Projekt novostavby zadaného objektu v rozsahu pro provedení stavby.

Autor diplomové práce: Bc. Petr Sobotka
Vedoucí diplomové práce: Doc. Dr. Ing. Luboš Podolka
Oponent diplomové práce: Ing. arch. Lucie Křížová
České Budějovice, Zář 2020

1.NP

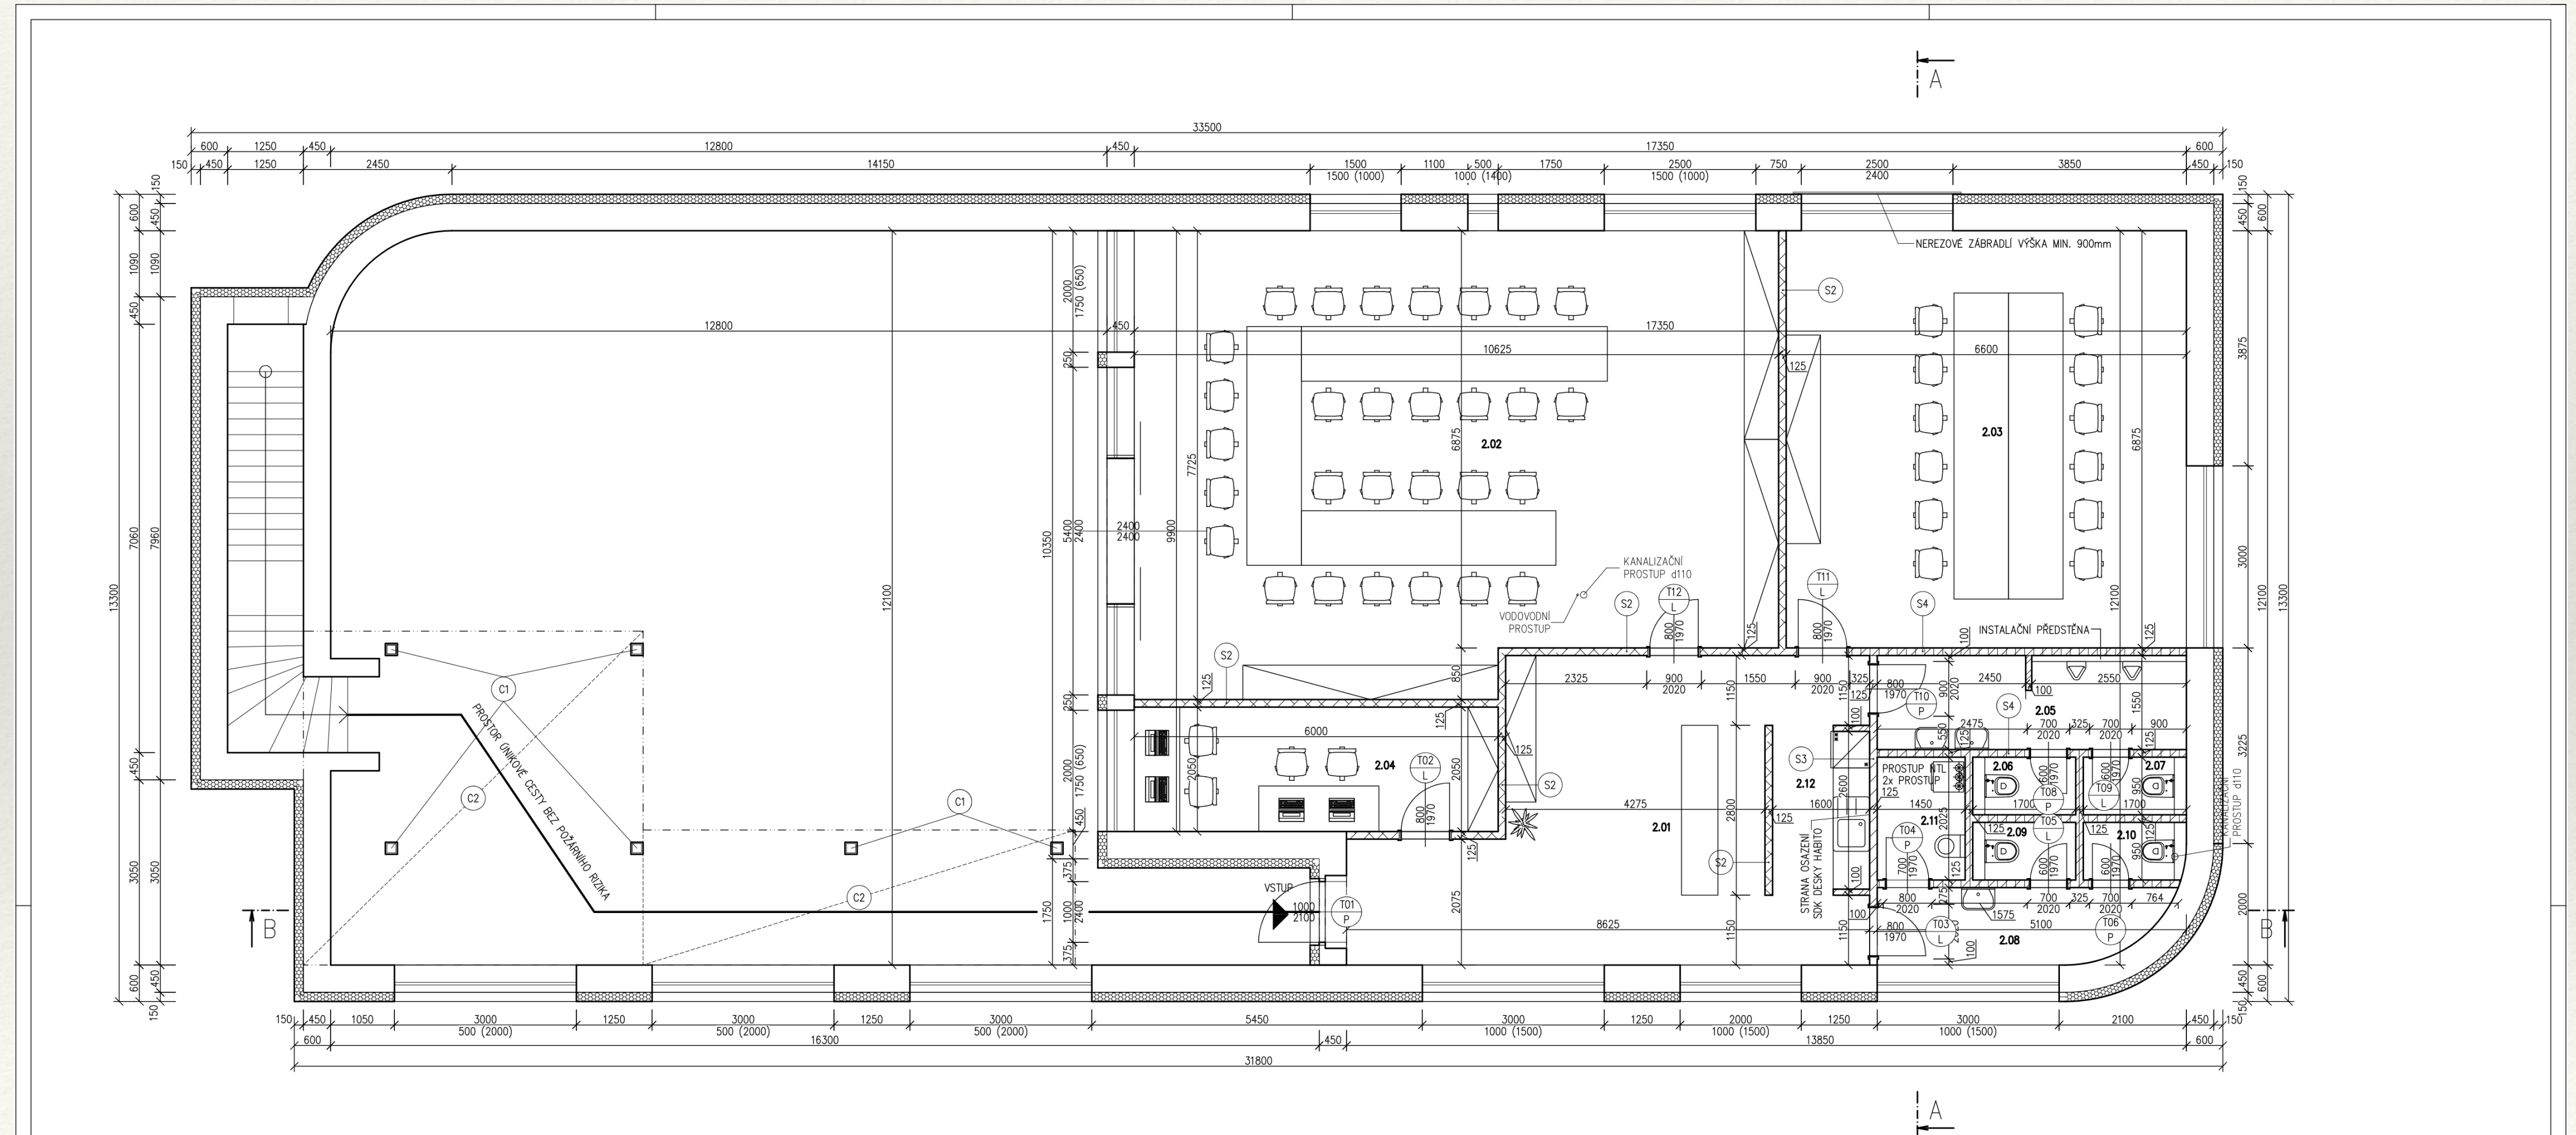
- Interiérové dveře v obou podlažích (1.NP a 2.NP) budou řešeny jako klasické s ocelovou lisovanou zárubní (dle kótování ve výkrese půdorysu 1.NP, na osu dveří) nebo budou řešené jako dveře s obložkovou zárubní (dle výkresu s výpisem dveří)?
- Jak bude řešeno schodiště (materiál, rozměry jednotlivých stupňů)?
